PLAN LOCAL D'URBANISME BIOCLIMATIQUE

Paris plus verte et solidaire

Modification simplifiée n° 1

Rapport de présentation

Atlas au 1/2000 – planche H-12

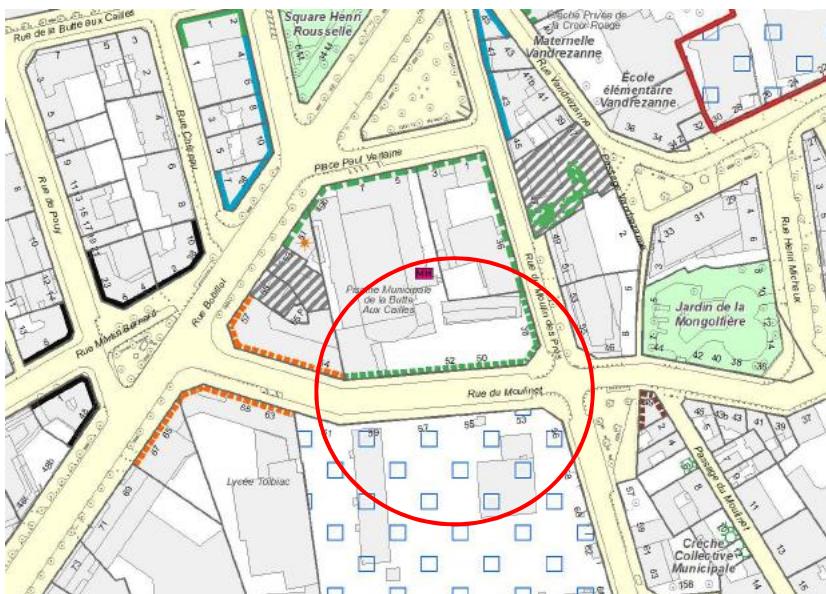
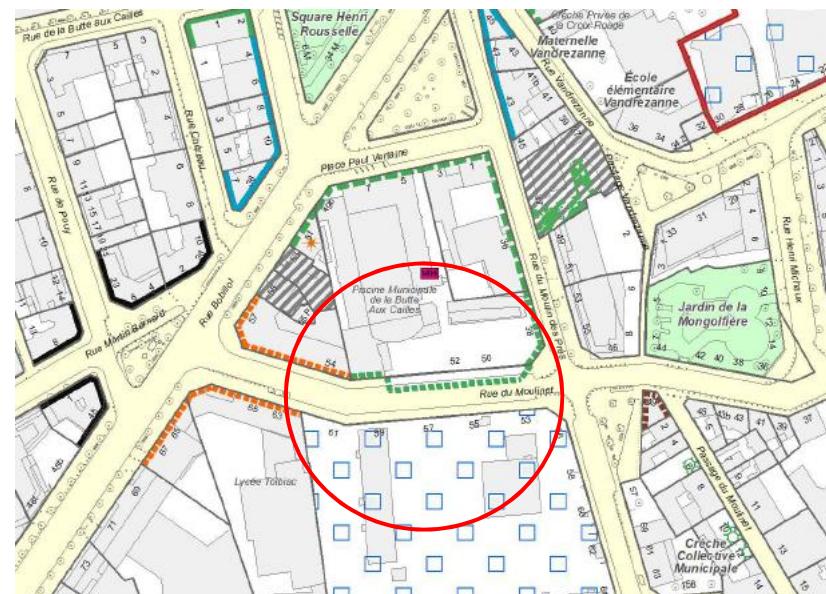
L'îlot qui accueille la piscine de la Butte aux Cailles est délimité au sud par la rue du Moulinet, bordée d'un filet de couleur imposant un gabarit-enveloppe spécifique. Au droit des 50-52 rue du Moulinet, ce filet de hauteur « vert, tireté court » limite la verticale du gabarit-enveloppe à 10 mètres et impose un couronnement de pente $\frac{1}{2}$ d'une hauteur limitée à trois mètres (sous-section UG.3.2.4 du règlement de la zone UG). En outre, la sous-section UG.3.1.1, « implantation des constructions par rapport aux voies », précise qu'en « bordure de voie, le nu extérieur de la façade de toute construction doit être implanté à la limite de la voie ou, le cas échéant, à l'emplacement du filet de couleur figurant aux documents graphiques du règlement ».

La piscine de la Butte aux Cailles fait l'objet d'un projet de modernisation qui inclut la réalisation d'un solarium en bordure des bassins découverts aménagés au droit de la rue du Moulinet. Pour optimiser les fonctionnalités du projet, un agrandissement du terrain d'assiette a été proposé, par réduction de la largeur de la rue du Moulinet. Cette modification des limites foncières a donné lieu à une procédure de déclassement d'une dépendance du domaine public de voirie d'une surface de 270 m², tendant à réduire d'environ 5 mètres la largeur de la voie – initialement de

15 mètres – sur une longueur de 46 mètres. Cette procédure a donné lieu à une enquête publique tenue du 12 au 26 novembre 2024. Elle se traduit par un déplacement de la limite de la voie, lequel n'a pas été pris en compte à l'occasion de la procédure de révision du PLU, créant une incohérence entre les différentes

Cette modification concerne uniquement l'atlas n° 2 du règlement.

Atlas au 1/2000 – planche K-05

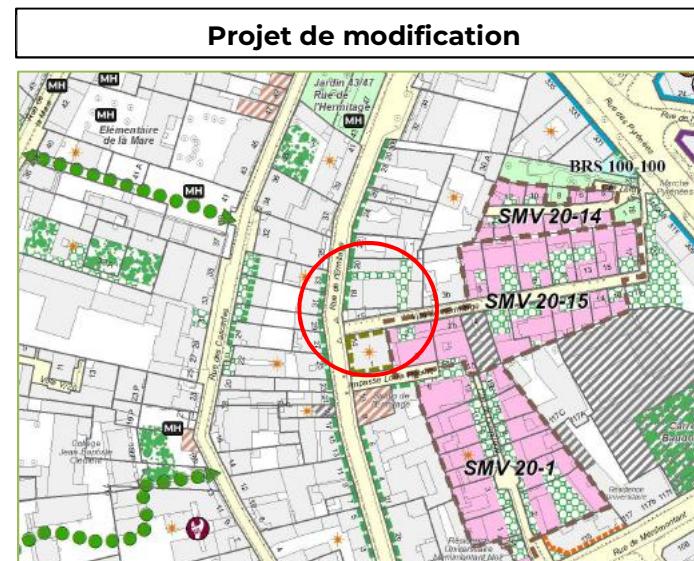
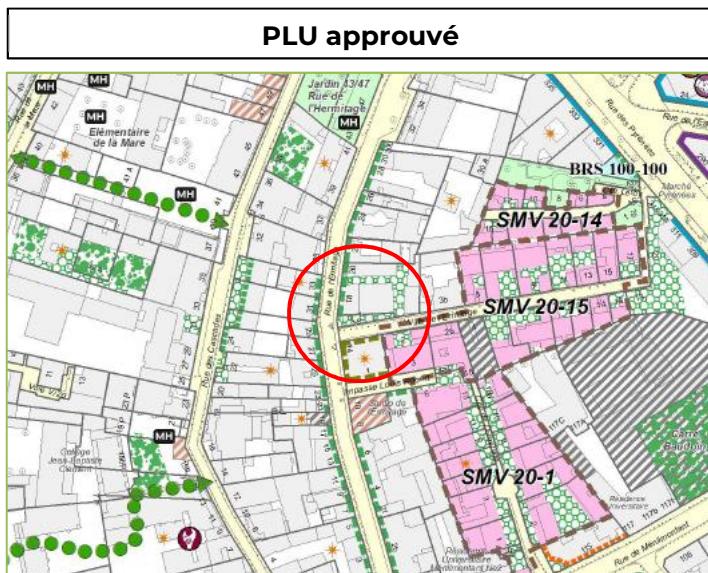
Ce terrain d'une surface d'environ 225 mètres carrés, non bâti à l'exception d'une construction légère d'une emprise de 12 mètres carrés, adossée à un immeuble voisin, est occupé par des espaces libres faiblement végétalisés présentant un potentiel de renaturation significatif. Il offre un espace de dégagement au bénéfice des immeubles contigus qui ouvrent sur lui de nombreuses baies. Pour autant, il s'agit d'une parcelle de propriété distincte du terrain d'assiette de ces immeubles voisins et ses détenteurs sont fondés à bénéficier des droits à construire inhérents au classement en zone urbaine générale UG, sans que les prescriptions du PLU puissent complètement annuler cette possibilité de bâtir. Il est donc nécessaire de supprimer la prescription d'ELPV qui grève cette parcelle.

Ces deux modifications concernent uniquement l'atlas n° 2 du règlement.

Atlas au 1/2000 – planche F-05

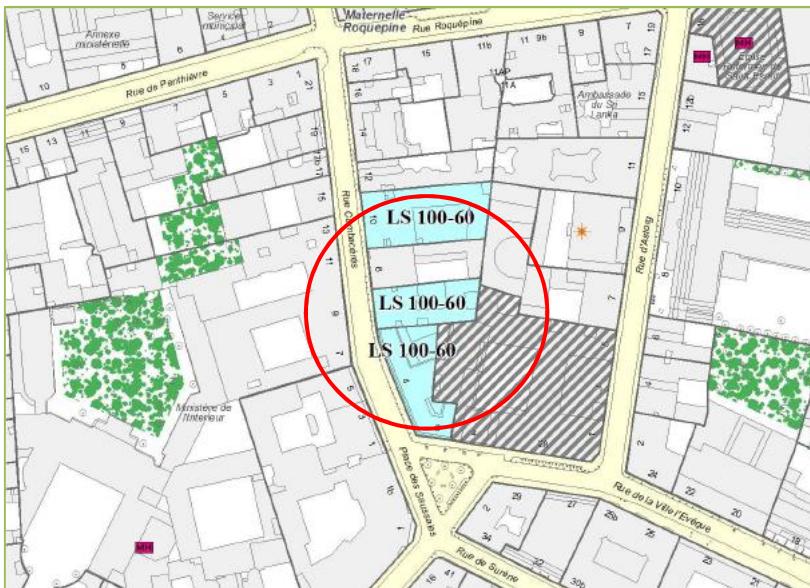
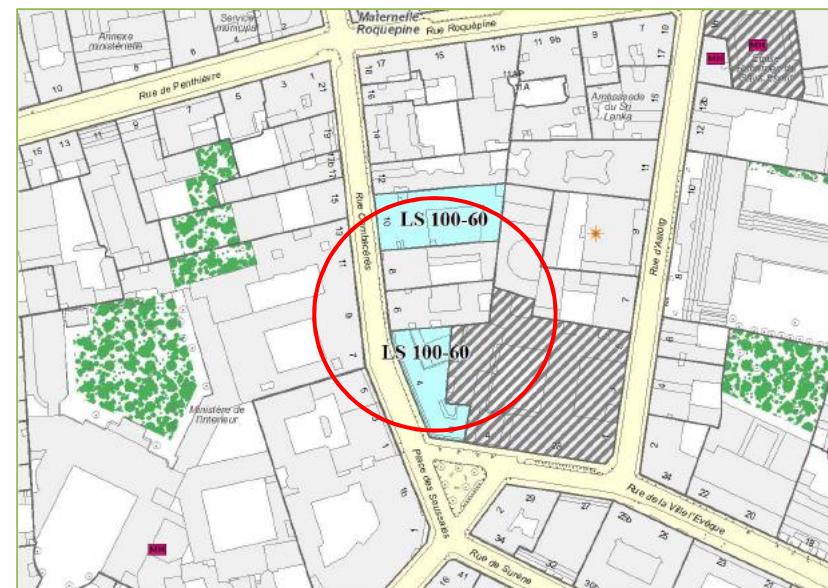
La prescription d'emplacement réservé en vue de la réalisation de certains types de logements impose l'affectation à la destination Habitation d'une proportion déterminée de la surface de plancher de toute opération de construction neuve, restructuration lourde, extension, surélévation ou changement de destination ou de sous-destination affectant les immeubles grevés. Elle impose en outre qu'une proportion définie de ces surfaces soit affectée à certains types de logement définis au PLU.

Cette modification concerne l'atlas n° 2 et l'annexe V du règlement.

Atlas au 1/2000 – planches G-10 et H-10

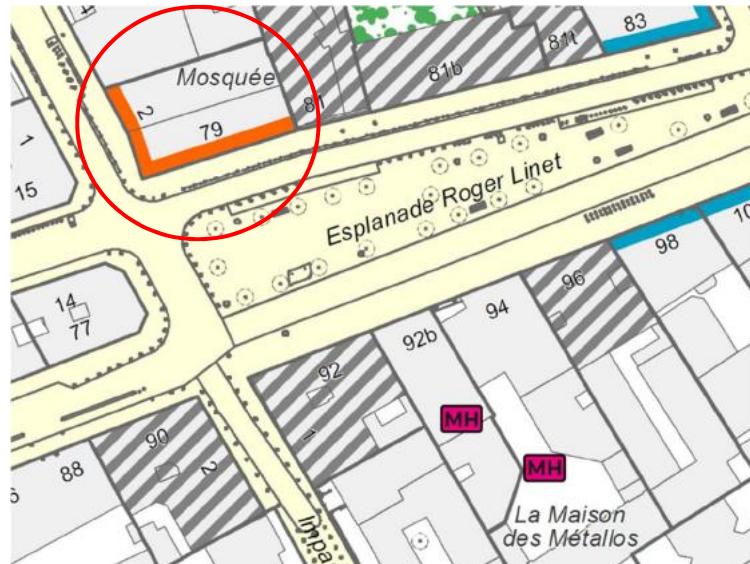
La modification à apporter au règlement du PLU porte exclusivement sur le report du périmètre et de l'index « P13-43 » sur les planches au 1/2000 G-10 et H-10 de l'atlas n° 2.

Atlas au 1/2000 – planche J-06

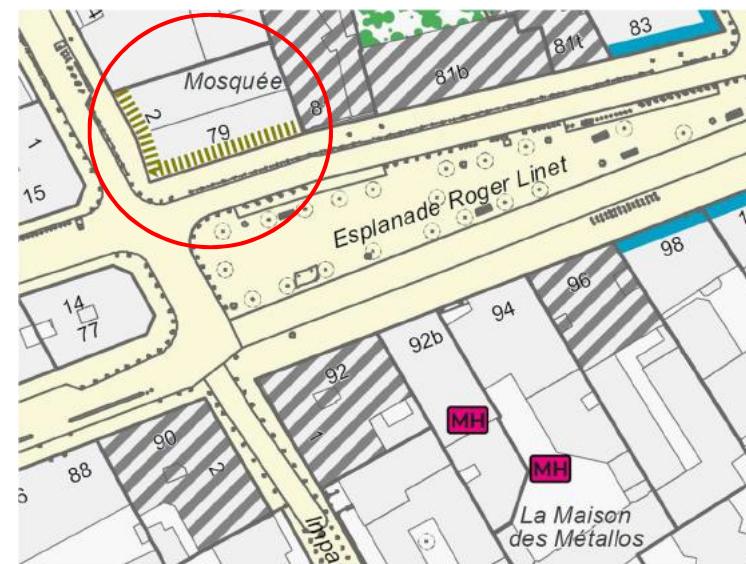
2.7. Modification du filet de couleur au 79 Jean-Pierre Timbaud/2 rue Morand (11^e arrdt) [Atlas n° 2 du règlement]

Le filet de couleur orange continu (verticale de 12 mètres et couronnement en quart de cercle de rayon maximum de 7 mètres) est modifié en filet de couleur kaki hachuré (verticale de 7 mètres et couronnement de pente 1/3 et de hauteur maximale de 2 mètres). Cette modification vise à mettre en cohérence le gabarit-

Cette modification concerne l'atlas n°2 du règlement

Atlas au 1/2000 – planche D-08

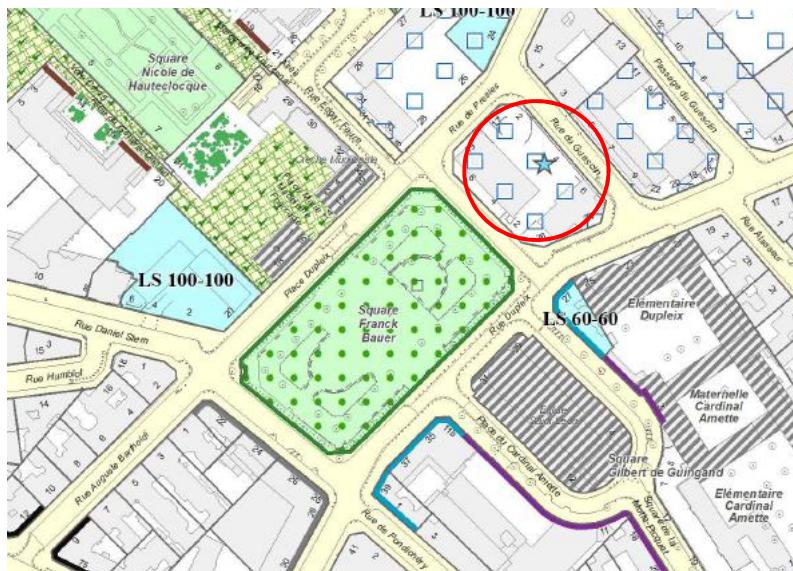
Déplacement du pictogramme sur l'atlas, mise en cohérence du type de protection et correction d'adresse dans l'annexe X

Atlas au 1/2000 – planche L-09

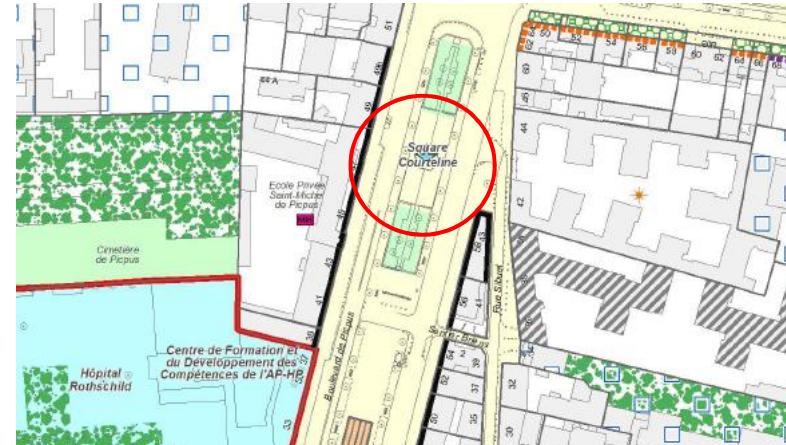
Correction d'adresse, correction d'une coquille dans la notice de l'annexe X et mise en cohérence du graphisme sur l'atlas

Atlas au 1/2000 – planche D-09

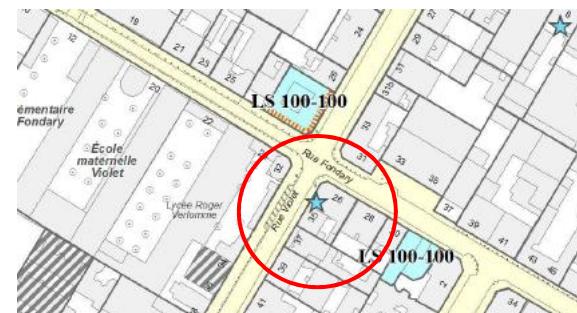
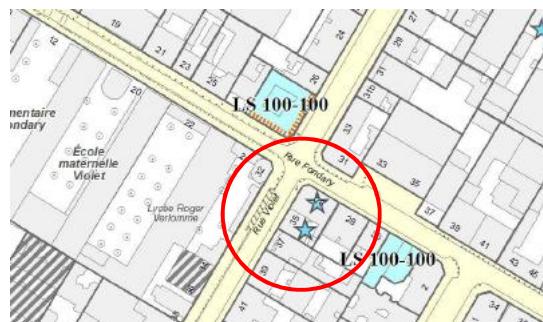
Suppression de l'entrée 35 rue Violet dans l'annexe X, doublon de 26 rue Fondary et déplacement du pictogramme sur l'atlas

Atlas au 1/2000 – planche J-06 K-06

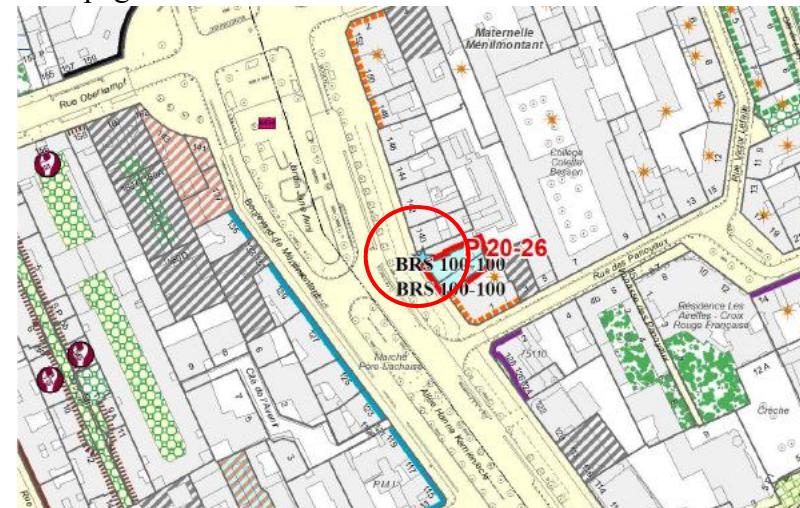
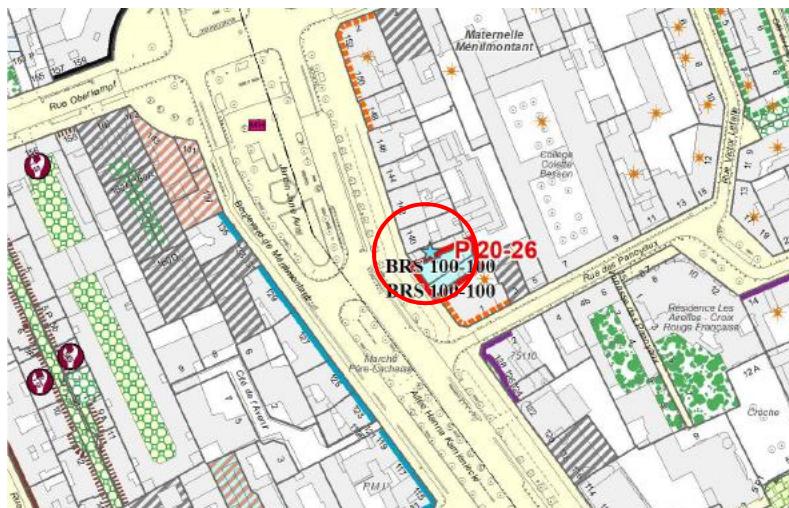
PLU approuvé			Projet de modification		
BP	138 boulevard de Ménilmontant	de la fin de l'Art Nouveau.	EPP	138 boulevard de Ménilmontant	de la fin de l'Art Nouveau.

Atlas au 1/2000 – planche D-04

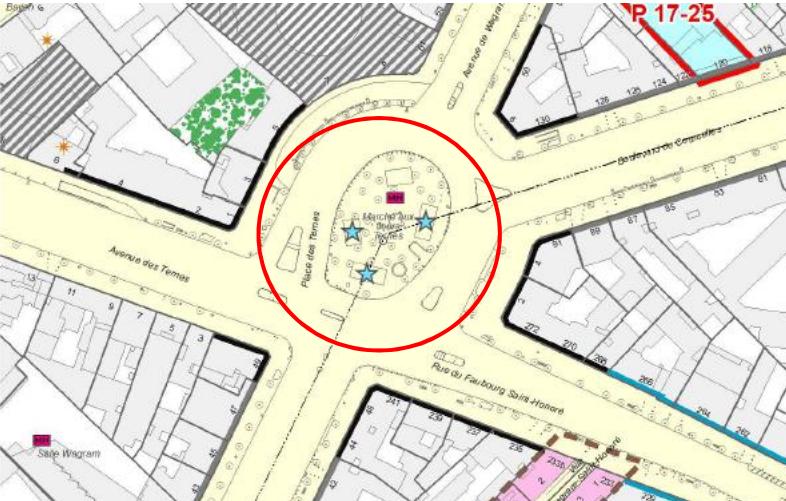
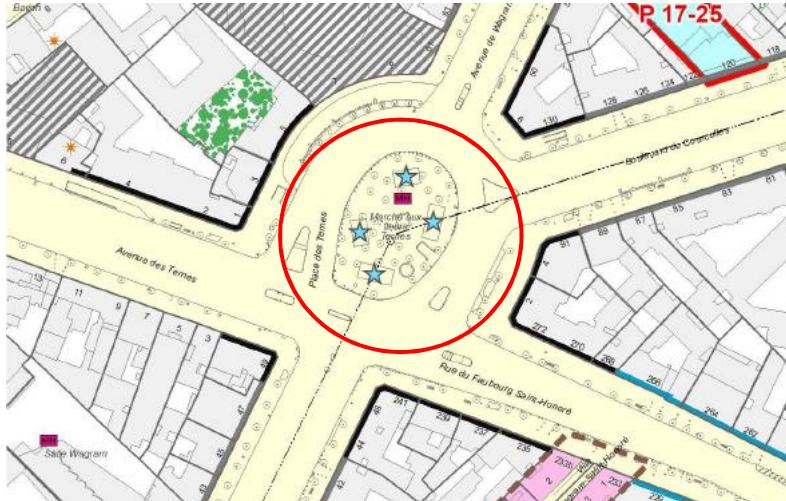
Mise en cohérence du type de protection dans l'annexe X et ajout d'un pictogramme sur l'atlas

Atlas au 1/2000 – planche K-09

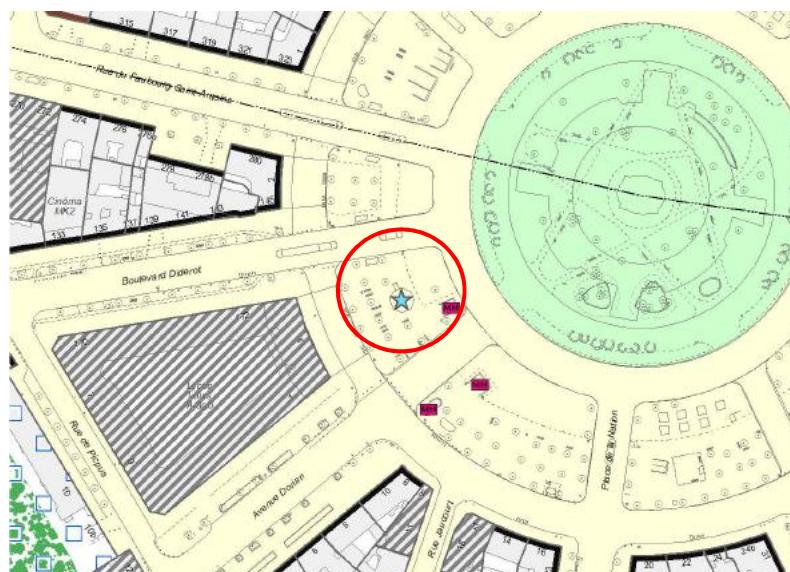
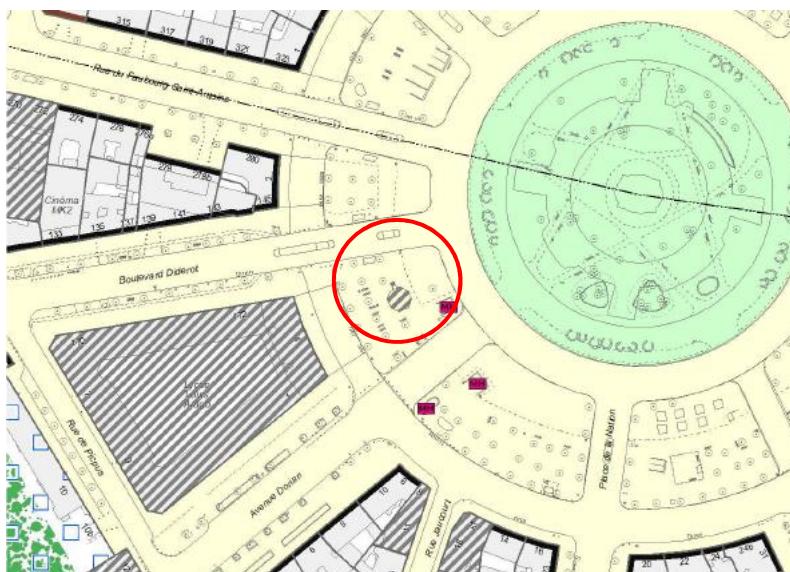
Correction d'une coquille dans l'annexe X et mise en cohérence du graphisme avec le type de protection sur l'atlas

Atlas au 1/2000 – planche F-04

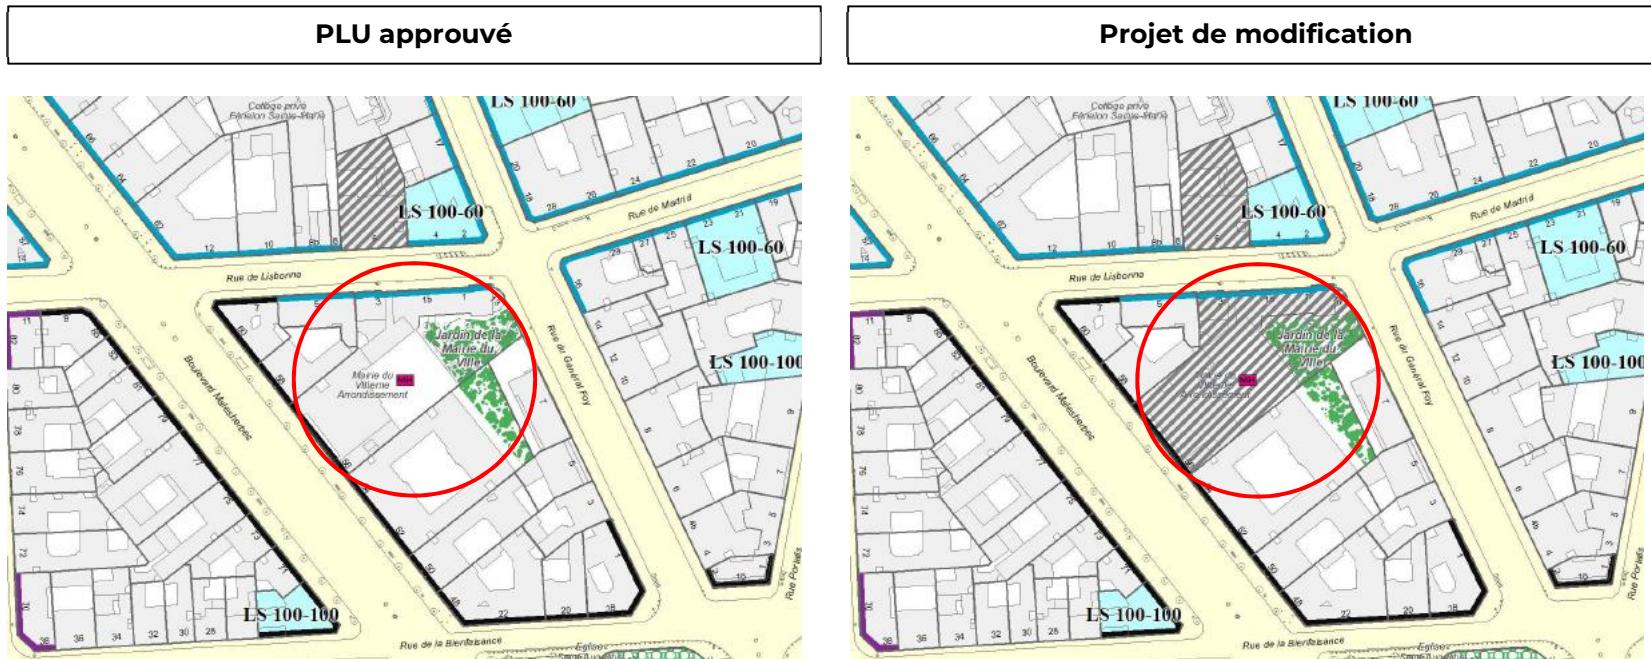
Ajout du dessin du BP sur l'atlas pour mise en cohérence avec l'annexe X

Atlas au 1/2000 – planche D-11 E-11

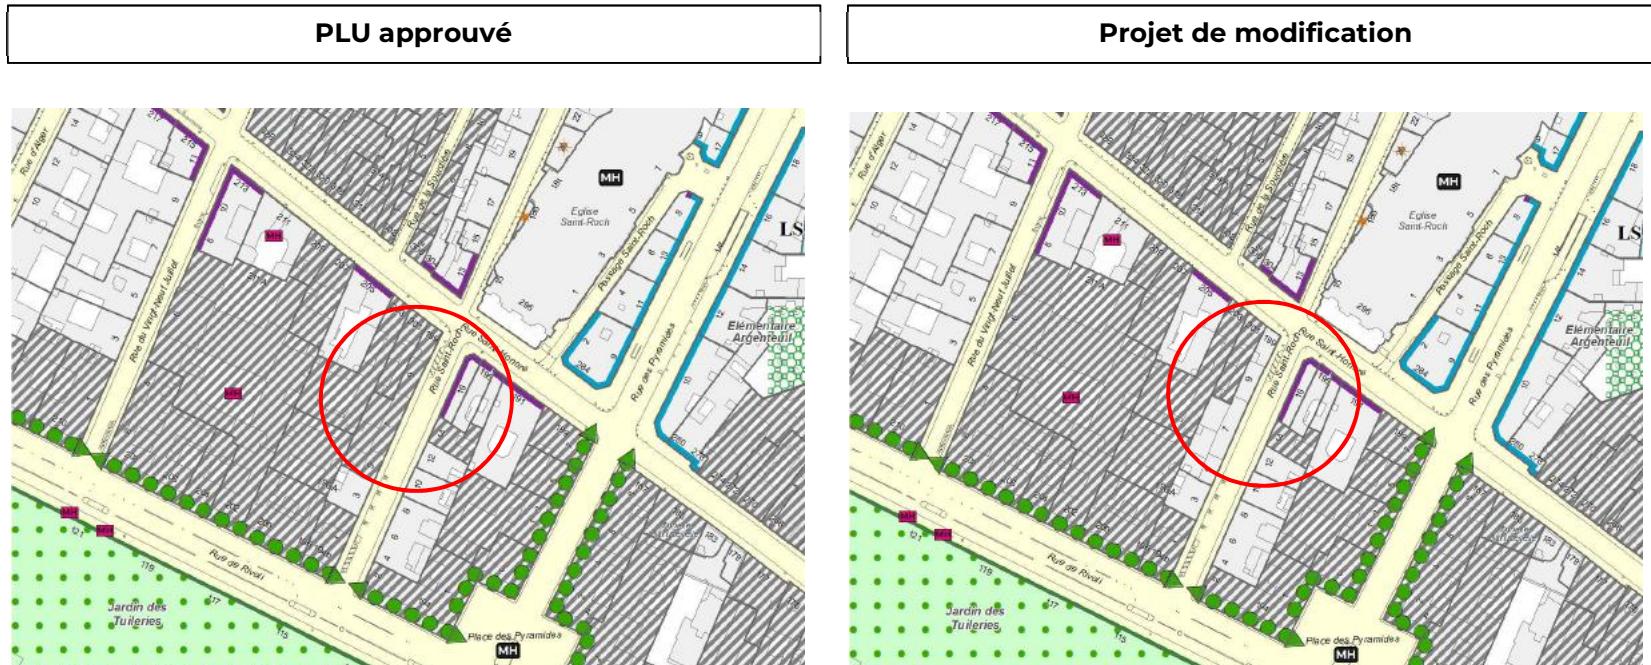
Ajout du dessin du BP sur l'atlas pour mise en cohérence avec l'annexe X
